Mission régionale d'autorité environnementale
Grand Est

**Avis délibéré sur le projet d'exploitation
du parc éolien de la Terre aux Lièvres
à Vaux-Villaine (08)
porté par la société SAS Parc éolien de la Terre aux Lièvres**

n°MRAe 2022APGE129

Nom du pétitionnaire	Parc éolien de la Terre aux Lièvres
Commune	Vaux-Villaine
Département	Ardennes (08)
Objet de la demande	Demande d'autorisation environnementale de construire et d'exploiter un parc éolien de 3 aérogénérateurs et 2 postes de livraison.
Date de saisine de l'Autorité environnementale	19/09/2022

Figure 2 : Contexte éolien vis-à-vis des parcs environnants

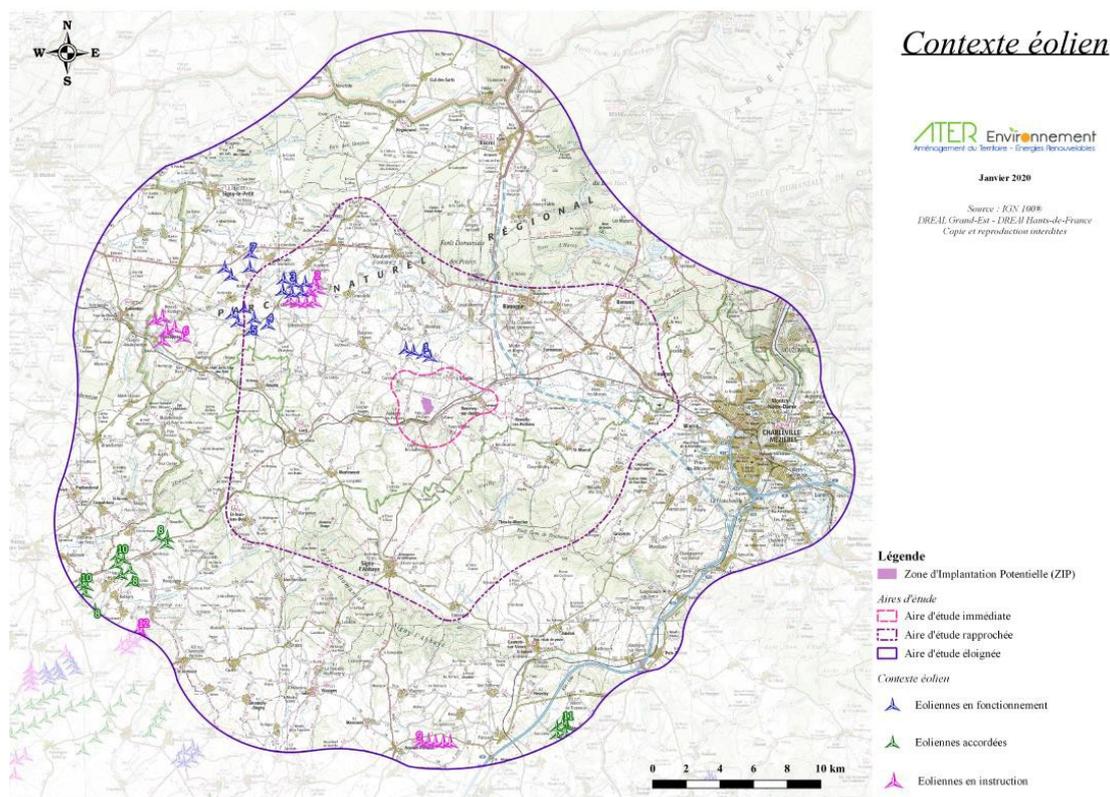
Le projet se situe dans un contexte éolien en cours de densification, présentant plusieurs parcs (en construction, en exploitation, en instruction) (Cf. *Figure 2 ci-après*). Le parc voisin le plus proche est celui de Blombay l'Échelle, localisé à 2,5 km au nord de l'éolienne E1. Aucun parc éolien n'a été recensé dans l'aire d'étude immédiate du projet.

Le projet s'implante dans un territoire qui est peu affecté par des parcs éoliens (Cf. Figure 2 ci-avant). De ce fait, les critères d'encerclement et de saturation visuelle n'amèneraient pas d'incompatibilité de fond puisque les angles de respiration visuelle des bourgs les plus proches restent supérieurs à 135° et que la couverture cumulée liée à l'éolien n'excède jamais 90°.

Figure 4 : Observations de la Cigogne noire dans un rayon de 15 km autour du projet depuis 1997 (gauche) et dans un rayon de 10 km entre 2019 et 2021

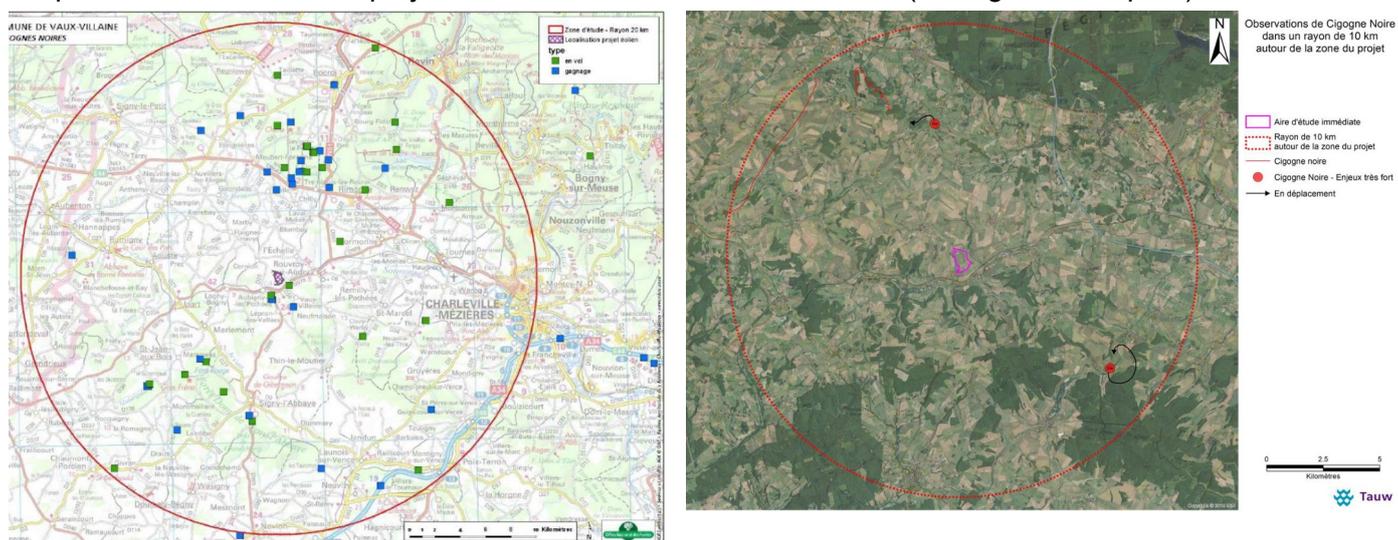
Le projet se situe à 6 km d'un site Natura 2000 - ZPS (Plateau ardennais) - dont la désignation a été justifiée par la présence de plusieurs espèces d'oiseaux à enjeux forts telle que la Cigogne noire. Le dossier comporte une étude d'incidences Natura 2000 qui conclut cependant, que le projet n'aura pas d'incidences significatives sur les espèces à l'origine de la désignation des sites Natura 2000. En revanche, l'étude d'impact mentionne des recensements de Cigognes noires à proximité de la zone du projet au cours des 25 dernières années (Cf. Figure 4 ci-après).

La ZNIEFF prairie et bois de la vallée de la Sormonne signale également la présence de la Cigogne noire sur ce territoire. De plus, une étude spécifique à la Cigogne noire dans un rayon de 10 km sur la base de plusieurs passages en printemps été 2020-2021 a permis de valider sa présence à au moins deux reprises : l'espèce a ainsi été observée en halte en 2020 à environ 5 km au nord de la zone du projet (proche de la ZPS) et en 2021 à plus de 8 km au sud-est du projet (Cf. Figure 5 ci-après). Selon l'étude, il n'y a pas de nidification dans la zone étudiée.

Ainsi, cette espèce est bien présente dans l'aire d'étude éloignée. Même si la zone d'implantation potentielle (ZIP) n'est *a priori* pas un milieu particulièrement favorable à cette espèce, il ne peut être exclu que la Cigogne noire puisse ponctuellement fréquenter la ZIP, ceci pouvant induire un dérangement, voire un risque de collision avec les éoliennes du projet (les adultes nicheurs vont couramment s'alimenter jusqu'à 15 km du nid).

L'Ae souligne donc la trop grande proximité de l'implantation du projet avec le site Natura 2000, ZPS du plateau ardennais qui accueille la Cigogne noire, et plus généralement des sites sur lesquels les déplacements de cette espèce ont été observés.

Considérant le fort enjeu lié à la préservation de la Cigogne noire, l'Ae recommande au pétitionnaire de proposer prioritairement une implantation de son projet hors zone de présence de la Cigogne noire.

Figure 5 : Bloc diagramme de l'aire d'étude immédiate : bourg, hameaux et principaux espaces boisés (l'échelle verticale a été augmentée d'un facteur 6 pour faire ressortir le relief)

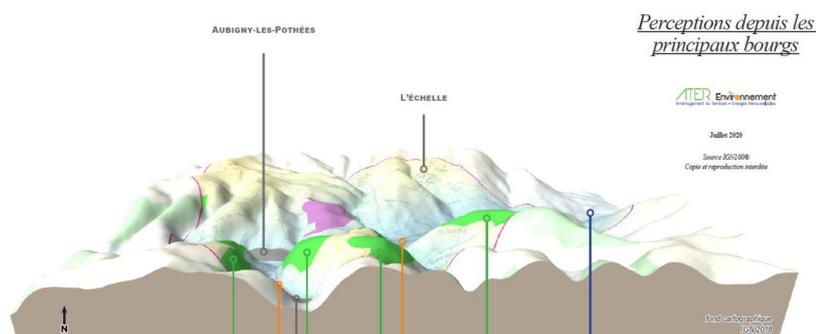
Les résultats de l'étude d'impact indiquent que le projet éolien de la Terre aux Lièvres sera très prégnant au sein de l'aire d'étude immédiate. Le relief n'occultera que ponctuellement les éoliennes mais participera également à une mise en évidence confirmant que l'implantation des éoliennes peut entraîner un effet de surplomb au niveau de certaines communes (Rouvroy-sur-Audry, Villaine, Aubigny-les-Pothées) (Cf. Figures 5 et 6 ci-dessous). Ainsi, lorsque les éoliennes seront en situation de surplomb, elles s'imposeront dans le paysage et focaliseront le regard.

A *contrario*, le rapport d'échelle entre la hauteur des machines (180 m maximum) et les

constructions villageoises de faible gabarit peut entraîner un phénomène d'écrasement qui est accentué par une distance relativement faible entre les éoliennes et certains villages.

L'Ae recommande au pétitionnaire, dans son obligation de présenter les solutions de substitution raisonnables⁹ et la justification environnementale de son projet, de :

- **retirer sa demande auprès du Préfet dans l'attente d'une prise en compte effective de l'incidence paysagère ;**
- **reconsidérer l'implantation de son projet dans un secteur non défavorable au développement de l'éolien en Ardennes;**
